Vorhabenbezogener Bebauungsplan ALT 755

"Edith-Stein-Schule"

Zwischenabwägung

Prüfung der im Verfahren abgegebenen Stellungnahmen

Punkt 7

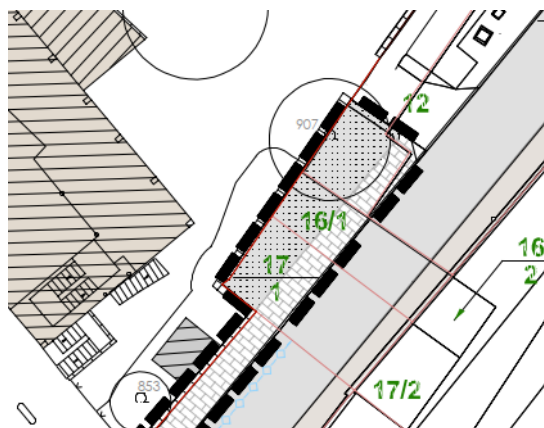
Vorhaben auf den Teilflächen der Flurstücke 17/1 und 16/1 (und 12) sind entsprechend im Lageplan darzustellen. Zudem ist das Flurstück 12 betroffen. Das ist nicht korrekt zu erkennen, da die Flurstücksbezeichnung nicht richtig im Lageplan platziert wurde. Sind auch Teile des Flurstückes 11/1 betroffen?
